柏崎刈羽原子力発電所第7号機 工事計画審査資料	
資料番号	KK7-013 改2
提出年月日	2020年4月7日

水平ベント確認試験に基づく蒸気凝縮振動荷重の設計基準事故時包絡性について

1. 指摘事項の内容

図 1 圧力振幅の蒸気流束依存性 (Song らの実験)

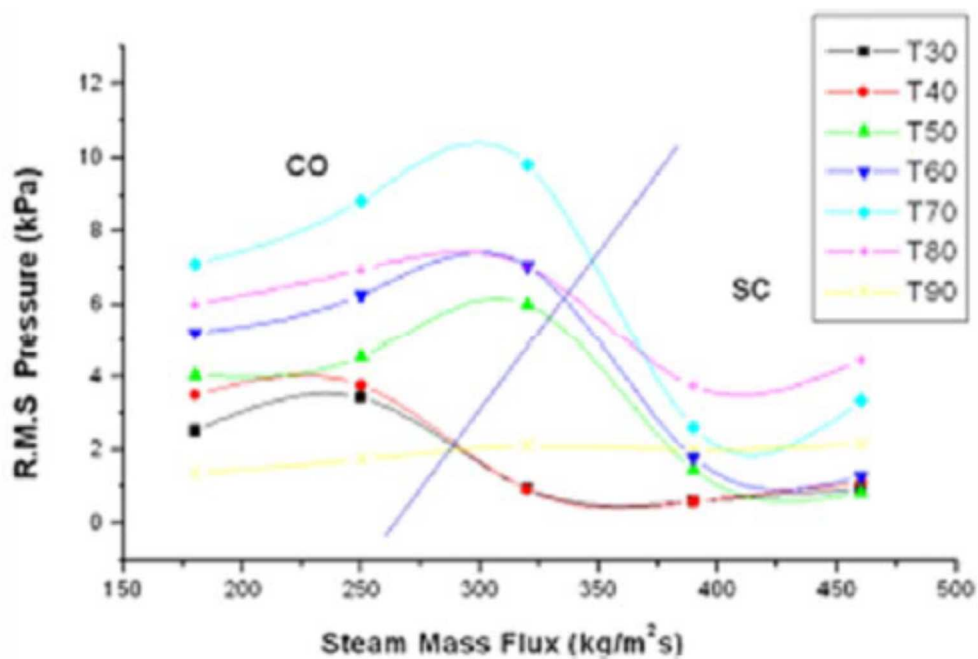
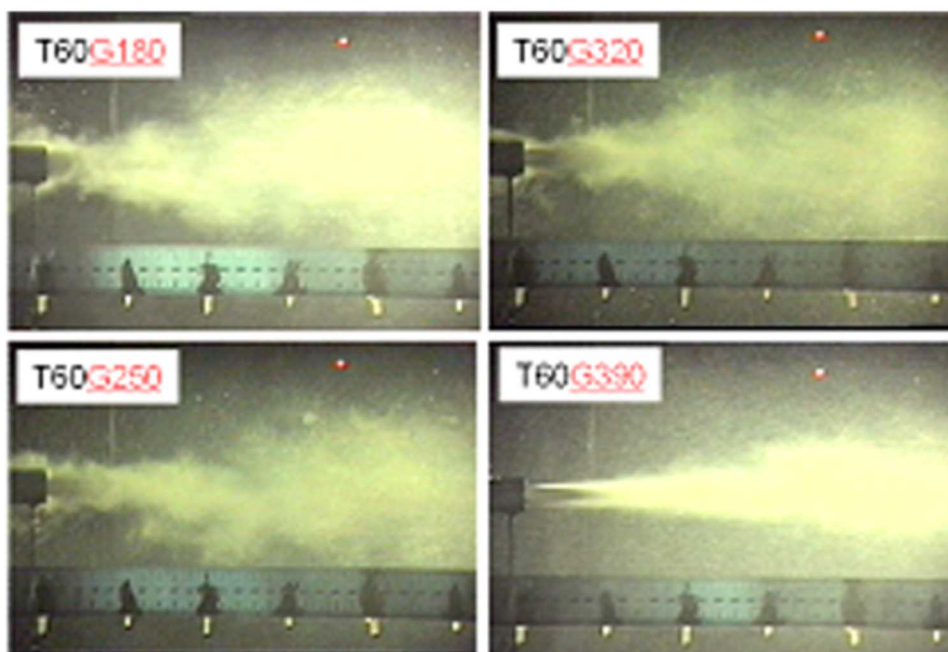
- ① ABWR 水平ベント試験の範囲を超える高蒸気流束下においても、発生する凝縮振動 (CO) 荷重は設計基準事故時に設定した荷重に包絡されることを示すこと。
- ② ABWR のベント管の吹き出し口が3本であることの影響について示すこと。

プール水中での蒸気の凝縮モードは蒸気流束の増加に伴い、凝縮振動 (CO) から安定凝縮 (SC) に遷移するが、安定凝縮 (SC) モードでは、発生する水力的荷重は、凝縮振動 (CO) モードに比べ小さくなることが知られている。図 1 に Song らの実験 [1] の例を示す。図 1 では、蒸気流束の増加に伴い、凝縮モードが凝縮振動 (CO) から安定凝縮 (SC) へと遷移し、水力的荷重は減少している。また、図 1 上部の写真のうち、右下の写真は蒸気流束の高い 390kg/s/m^2 における蒸気凝縮の様子をとらえた写真であるが、凝縮界面はベント管から離れ、蒸気ジェットは円錐又は楕円型の形状を形成している。
